**AVIS RELATIF À LA PROTECTION
CONTRE LES EVENTUELS EFFETS NOCIFS ET NUISANCES
PROVOQUÉS PAR LES RAYONNEMENTS NON IONISANTS
GÉNÉRÉS PAR DES ANTENNES ÉMETTRICES STATIONNAIRES
Commune : VRESSE-SUR-SEMOIS - Exploitant : TELENET GROUP
Référence exploitant : NR1198A**

Rapport n° 446 / 2025

Adresse	Rue des Soupirs 5550 VRESSE-SUR-SEMOIS (Vresse-sur-Semois)
Coordonnées Lambert belge 72	188217E 56727N
Type d'implantation	Pylône
Exploitant	TELENET GROUP
Réf. du site de l'exploitant	NR1198A

Figure 1 : Vue en plan des lieux de séjour et des points de contrôle

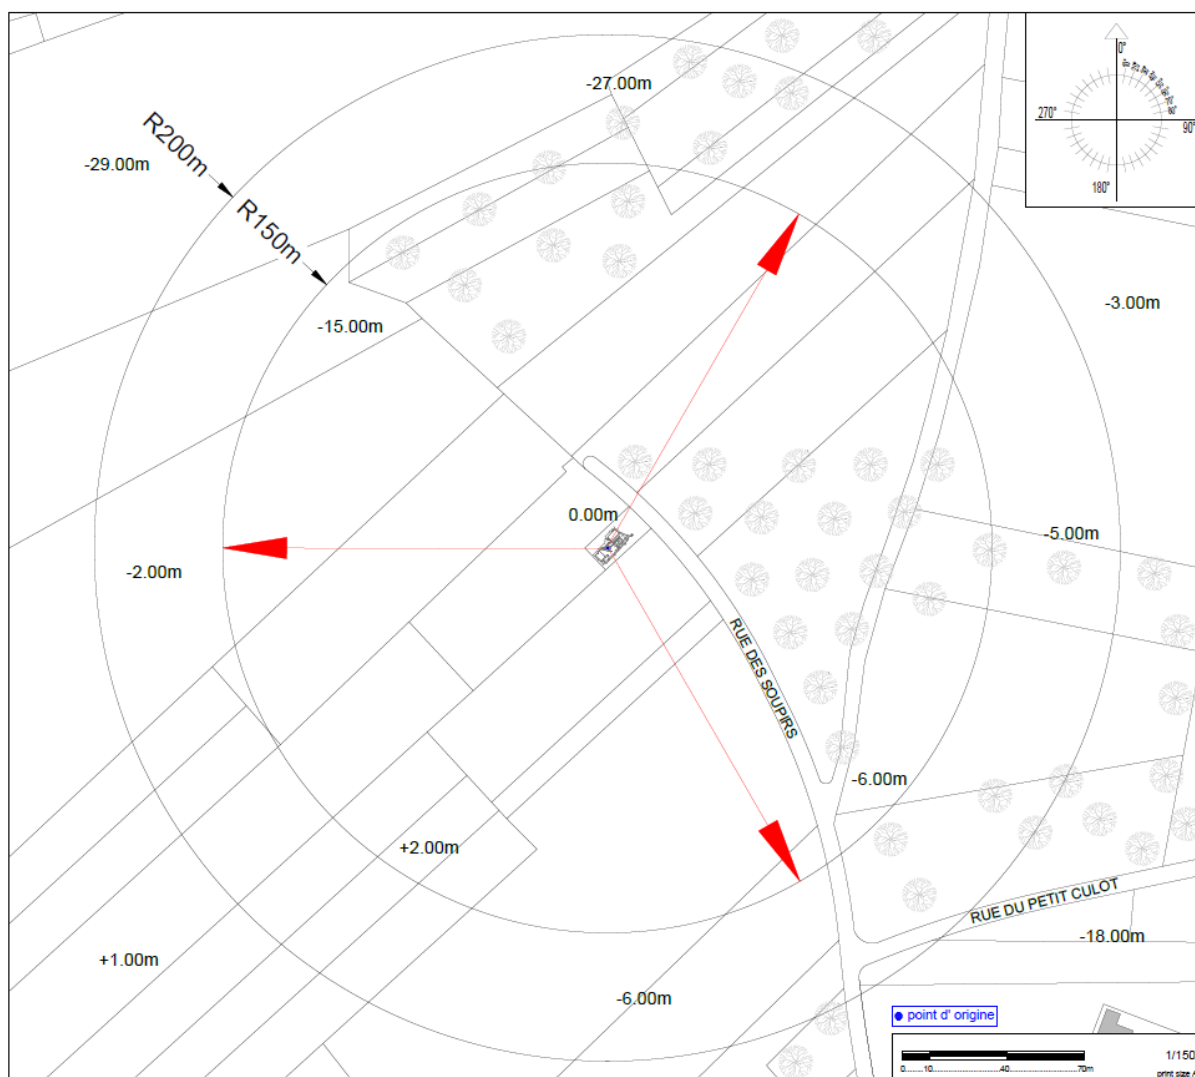
En ce qui concerne les antennes de l'installation mentionnées dans le tableau 1, la distance maximale à laquelle la limite pourrait être atteinte, à l'extérieur, est égale à 91,2 m. S'il n'y a pas de LS à une distance inférieure, les antennes respectent forcément la limite d'immission.

Dans le cas des LS situés à l'intérieur des bâtiments, une atténuation d'obstacle est prise en compte et il en résulte que la distance maximale à laquelle la limite pourrait être atteinte se réduit à 64,6 m.

Les résultats de l'évaluation décrite au paragraphe 4 indiquent que les antennes émettrices stationnaires de l'installation faisant l'objet du présent avis ne produisent pas, dans un lieu de séjour, un rayonnement électromagnétique maximum supérieur aux limites fixées à l'article 4 du décret.

Figure 2 : Vue en plan des installations d'antennes dans un rayon de 300 mètres autour de l'installation faisant l'objet de la demande d'avis

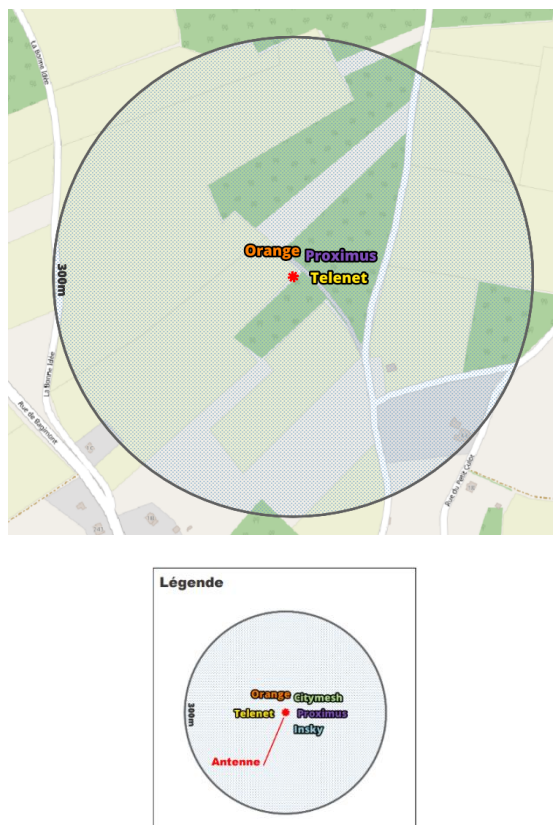
- il y a au plus 4 installations d'antennes émettrices stationnaires présentes dans la zone d'évaluation de 300 mètres de rayon représentée dans la figure 2, y inclus l'installation référencée dans le paragraphe 2 : la limite cumulative définie à l'article 4, §2 du décret est nécessairement respectée dans les lieux de séjour à l'intérieur de la zone d'évaluation de 300 mètres de rayon ;

Compte tenu des considérations ci-dessus, il apparaît que l'intensité du rayonnement électromagnétique généré, dans les lieux de séjour situés dans un rayon de 300 mètres autour de l'installation référencée dans le paragraphe 2, par l'ensemble des antennes émettrices stationnaires de l'ensemble des exploitants du même site d'antennes émettrices stationnaires respecte la limite fixée à l'article 4, § 2 du décret.
